ANEXO ALEGACIONES CÓDIGOS DE RED

IMPLEMENTACIÓN DEL REQUISITO DE CAPACIDAD DE REACTIVA EN NUDOS COMPARTIDOS

Figura 1. Conexión a 400 kV

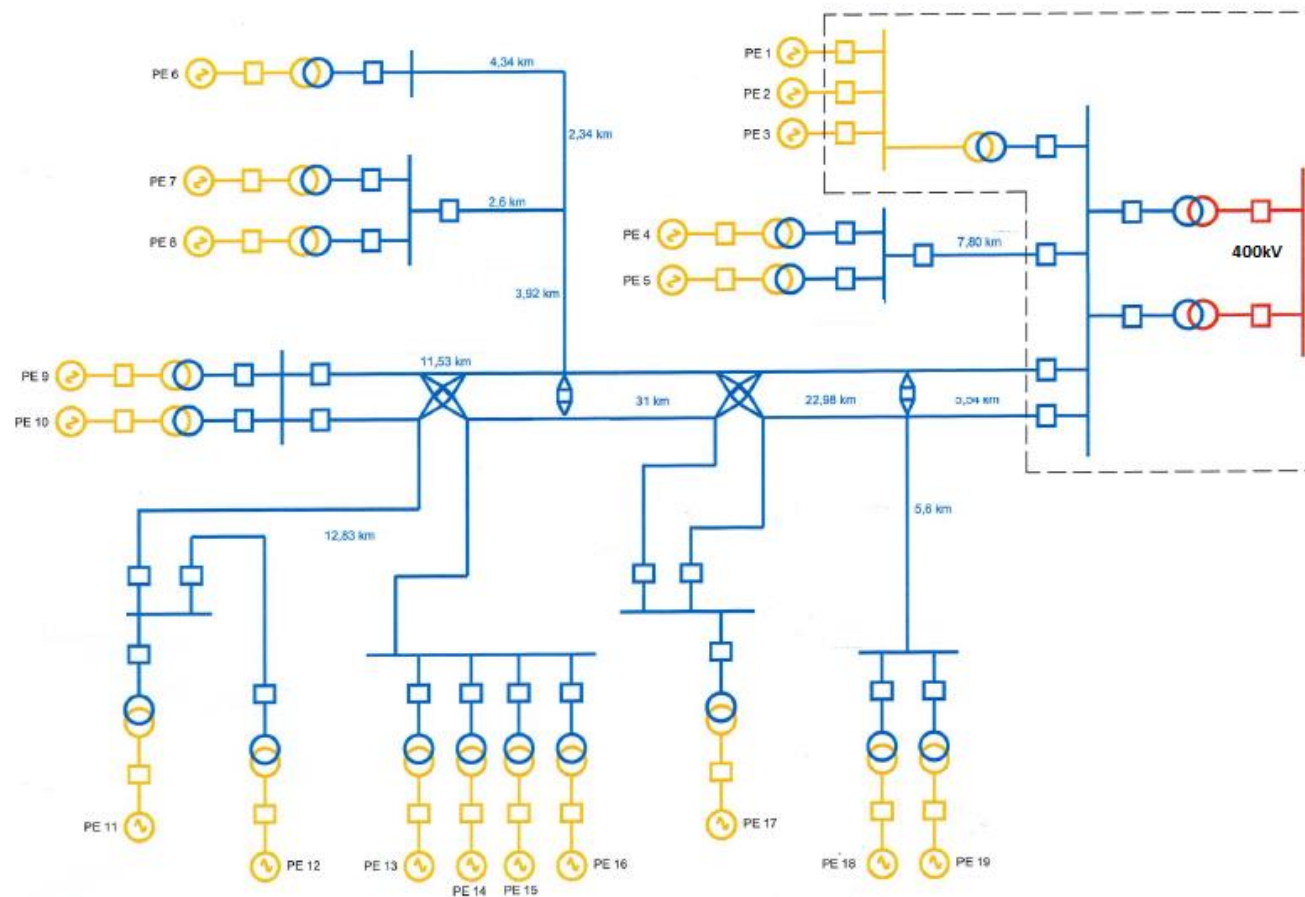
Esta definición no encaja en el caso de España, ya que como se muestra en el Anexo, aguas abajo del punto de conexión único a la red de transporte o distribución, no tenemos un único MPE, sino multitud de parques eólicos, parques fotovoltaicos, líneas aéreas o subterráneas, transformadores, etc. Esta situación acarrea los siguientes problemas:

Para el caso en el que la regulación de reactiva se realice aguas arriba del transformador del parque eólico, se debería calcular la reactiva suplementaria desde este transformador hasta el punto de conexión con la red de transporte. La aplicación práctica de este cálculo resulta inviable debido a que, en muchos casos, entre el transformador de salida del parque y el punto de conexión existe una topología de red muy diversa y compleja (ver Anexo) que invalida la posibilidad de calcular la potencia reactiva suplementaria.
